## PRONUNCIAMIENTO N° 251-2025/OSCE-DGR

Entidad : Servicio de Agua Potable y Alcantarillado de Lima - SEDAPAL

Referencia : Concurso Público N° 1-2025-SEDAPAL-1, convocado para el “Servicio de mantenimiento de la Red de Colectores Primarios”.

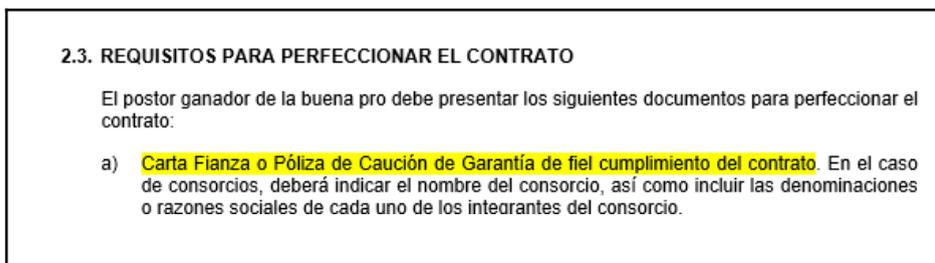
De esta manera, se advierte una diferencia en la numeración relativa a los anexos para acreditar la experiencia del postor y aquel adicional cuando ésta derive de una reorganización societaria.

En ese sentido, se **adecuará** el literal B -Experiencia del postor en la especialidad- de los requisitos de calificación del Capítulo III de la Sección Específica de las Bases, conforme a la numeración determinada en los Anexos de las Bases.
